## DĖL PIRKIMO DOKUMENTŲ PAAIŠKINIMO / PATIKSLINIMO Nr. 10

Akcinė bendrovė Via Lietuva (toliau – Perkančioji organizacija) gavo tiekėjo (-ų) klausimą (-us) dėl viešojo pirkimo „**Magistralinio kelio A14 Vilnius–Utena ruožo nuo 39,207 iki 51,550 km rekonstravimo darbų**“ (pirkimo numeris Centrinėje viešųjų pirkimų informacinėje sistemoje - senoje – 744855; naujoje 159036) (toliau – Pirkimas) dokumentų.

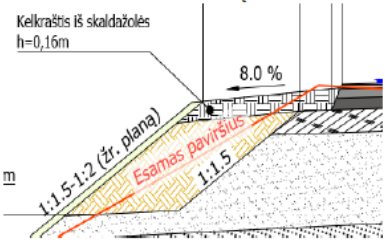
7.	<p>Konkursiniame darbų kiekių žiniaraštyje Nr.1.8.1 poz. 1.33 nurodytas geotinklu PET 120/40 padengiamas plotas 5291m<sup>2</sup>. Prašome Jūsų vadovaujantis brėžiniu „Pralaidų įrengimas 0594/A14-RTDP-S.BR-6 (14/18)“ (Pralaida A-14 PK 485+01 išilginis pjūvis; Pjūvis 1-1) patikslinti kaip apskaičiuotas šis plotas (kurie tinklai įtraukti į šį kiekį). Ar nesidubliuoja žin.1.8.1 poz. 1.33 geotinklo įrengimo kiekiai su žiniaraštyje 1.8 poz. poz.1.21, 1.22 pateiktais kiekiais?</p> <p>Ištrauka iš brėžinio „Pralaidų įrengimas 0594/A14-RTDP-S.BR-6 (14/18)“:</p>	<p>Informuojame, kad atsakymas į šį klausimą pateiktas Perkančiosios organizacijos 2024-11-27 rašto (pirkimo dokumentų paaiškinimo/patikslinimo Nr. 6) 6 ir 9 punktuose bei 2024-11-29 rašto (pirkimo dokumentų paaiškinimo/patikslinimo Nr. 8) 2 punkte.</p> <p>Paaškiname, kad darbų kiekių žiniaraščiuose S_1.8.1 ir S_1.8 pateikti geotinklų įrengimo darbų kiekiai nesidubliuoja.</p>
